改善箇所説明図

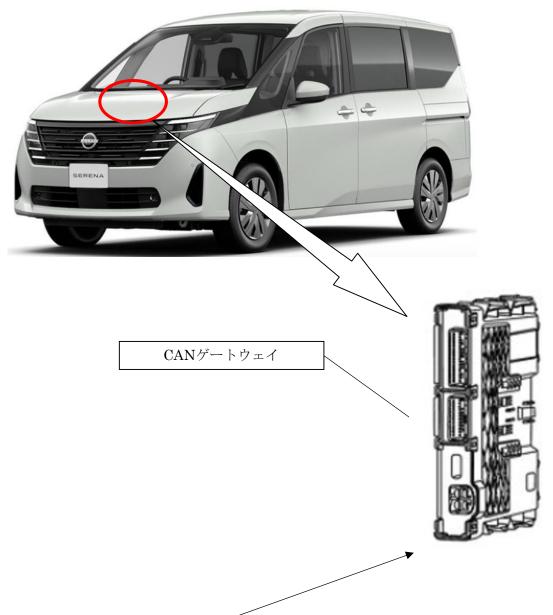
基準不適合発生箇所

車載コントロールユニット間の通信制御装置(CANゲートウェイ)において、制御プログラムが不適切なため、車載コントロールユニットの通信不良に至ることがある。そのため、走行中に警告灯が点灯し、運転支援システムが使用できなくなる、または、始動不良に至るおそれがある。

改善の内容

全車両、CANゲートウェイの制御プログラムを修正する。

識別: 黄色のシールをモデルナンバープレートの右横に貼り付ける。
